(仮称) 苓北風力発電事業
環境影響評価方法書

補足説明資料

平成30年4月

株式会社レノバ

図 9-1 風況観測塔設置位置

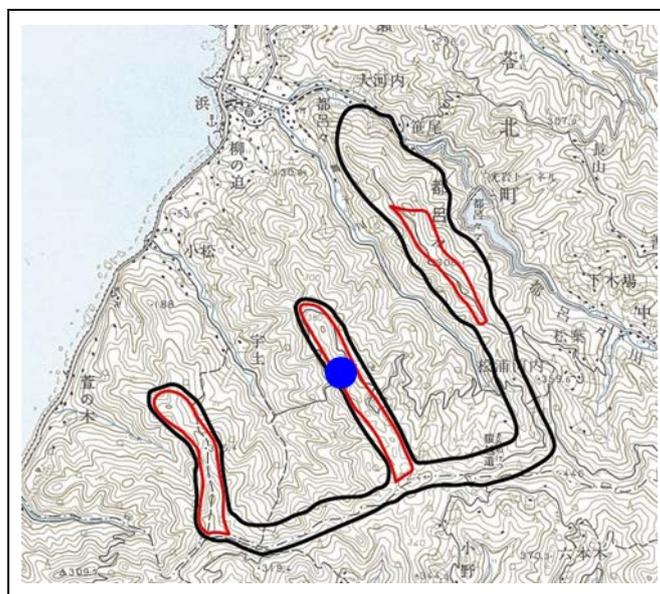
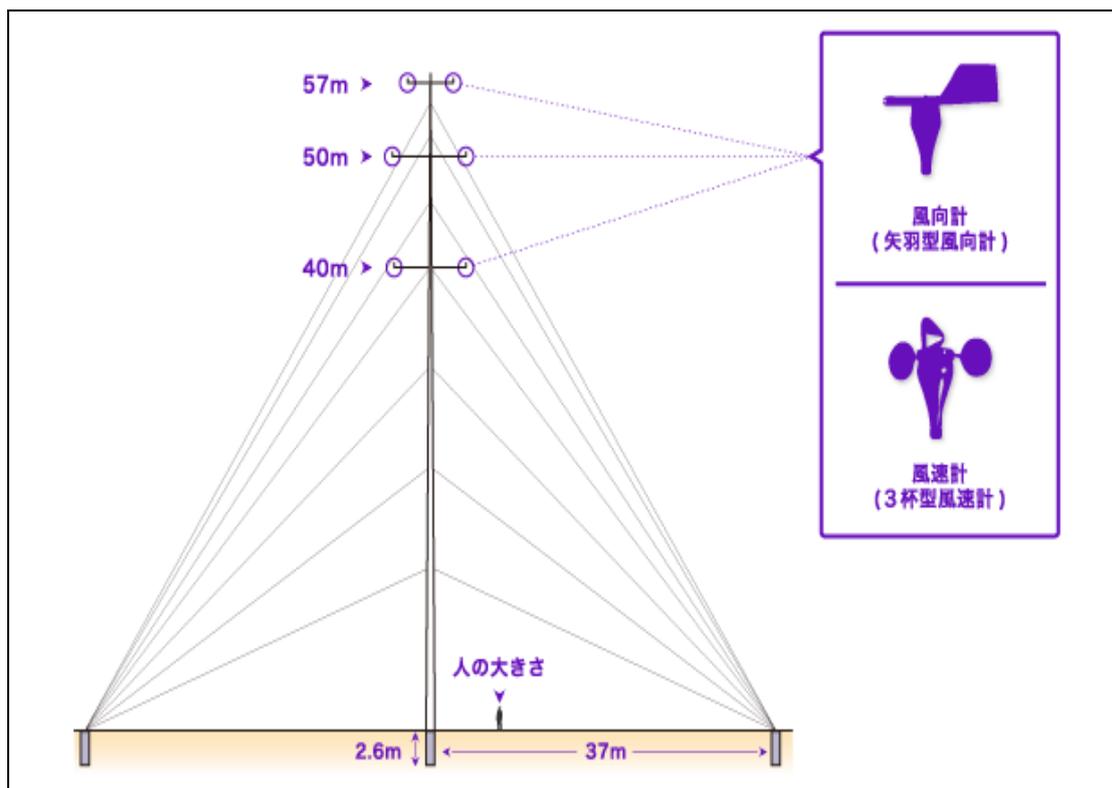
マニュアル（風力発電施設から発生する騒音等測定マニュアル）に基づく騒音測定の際、ナセル相当位置の風況を把握するための風況観測塔の場所と高さを示し、その測定方法について説明してください。

風況観測塔における観測は現在、地上高 40m、50m、57m において、風向計（矢羽型風向計）及び風速計（3 杯型風速計）を用いて平成 29 年 12 月より実施しています。風況観測塔設置位置及び風況観測塔は図 9-1 及び図 9-2 のとおりです。

図15 集水範囲

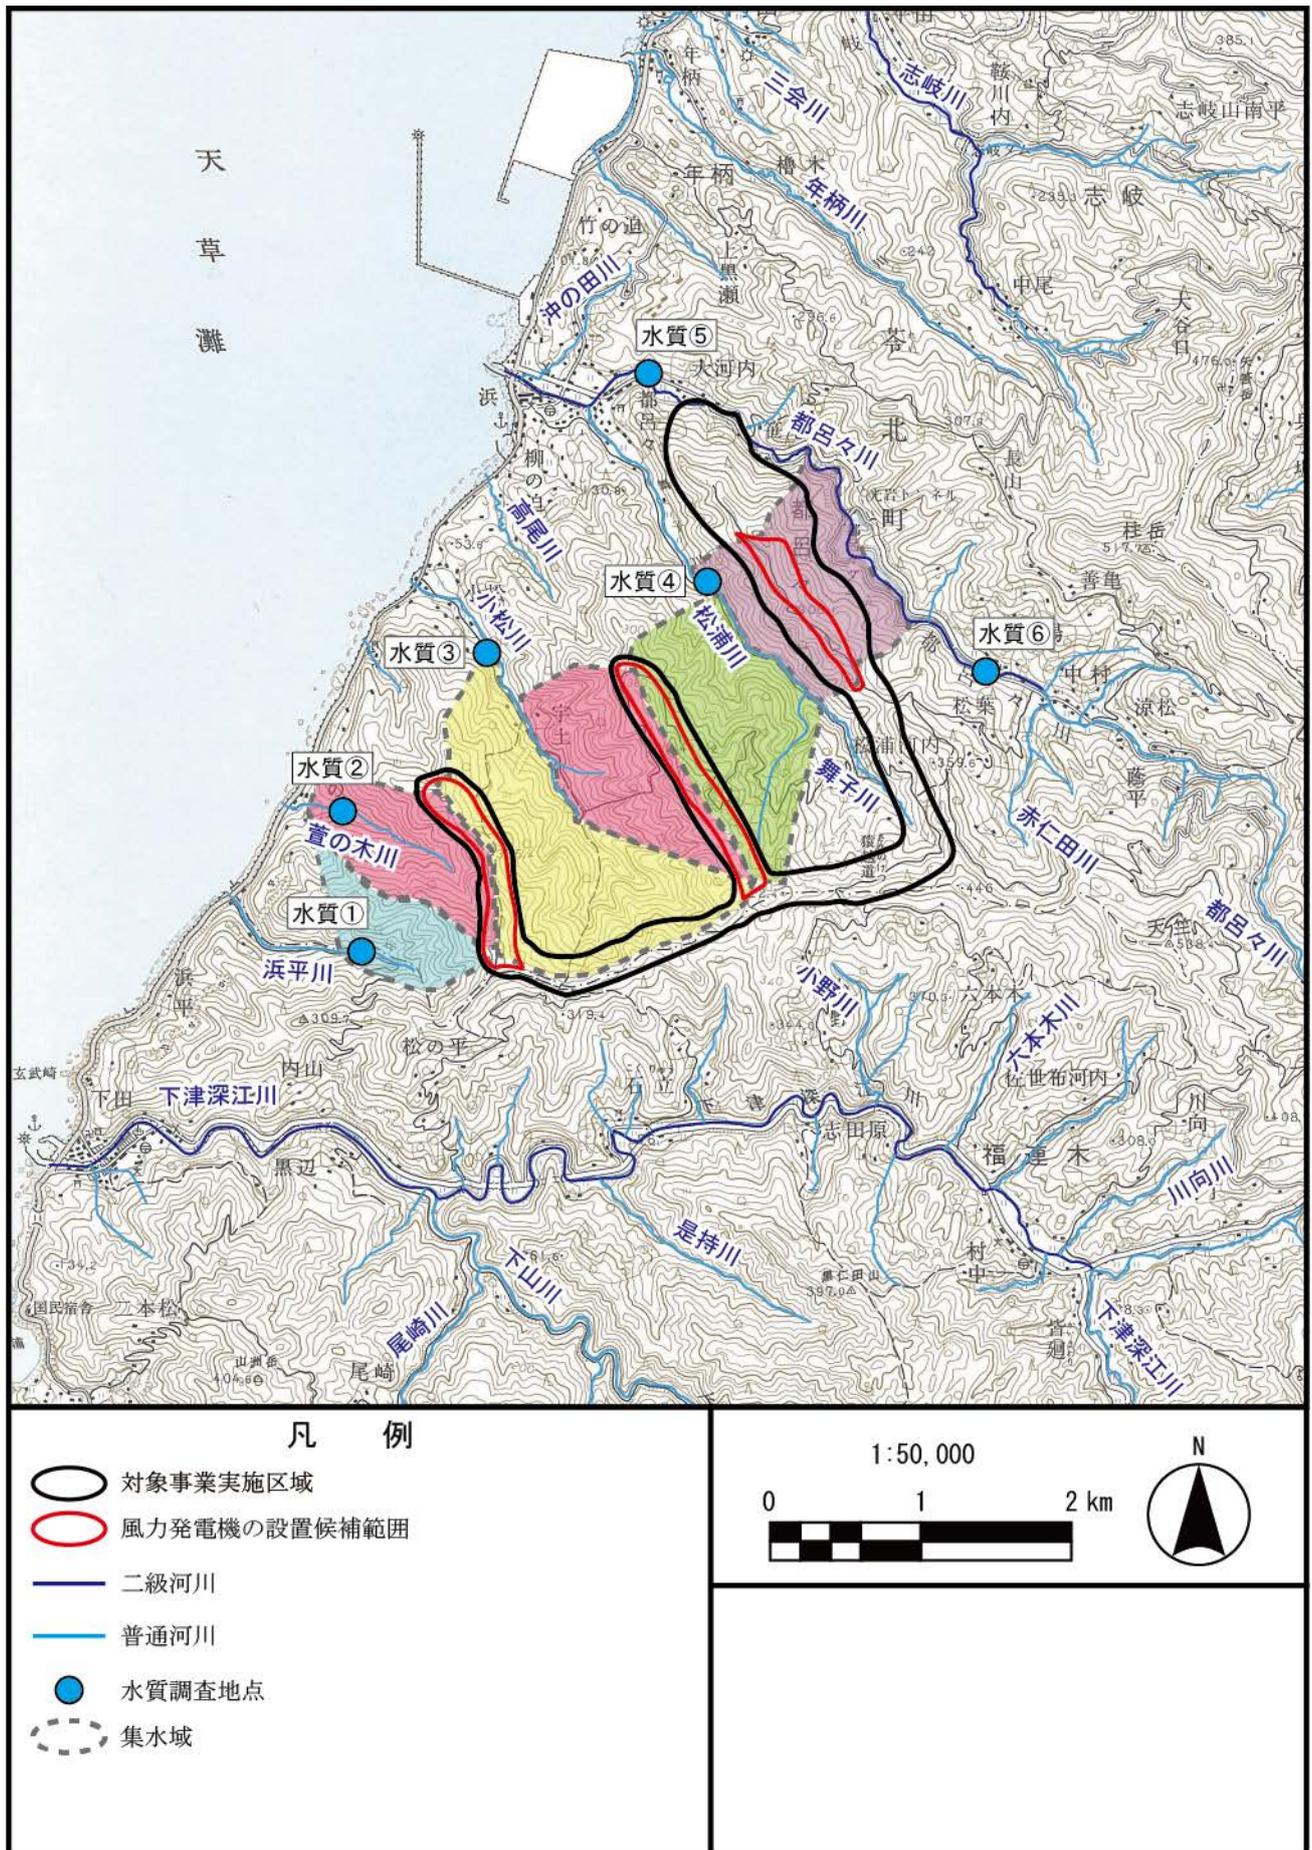
各河川の流域界、各水質調査点の集水範囲を図示してください。また、小松川の上流部の表流水取水場の近くにも水質調査点を設けられないでしょうか。

各河川の流域界、各水質調査点の集水範囲は図 15 に示すとおりです。小松川の上流部の表流取水場の近くに、調査に必要な一定の水量の確保が可能で、安全なアクセスが可能な地点がありましたら、小松川の調査地点位置を変更又は追加いたします。
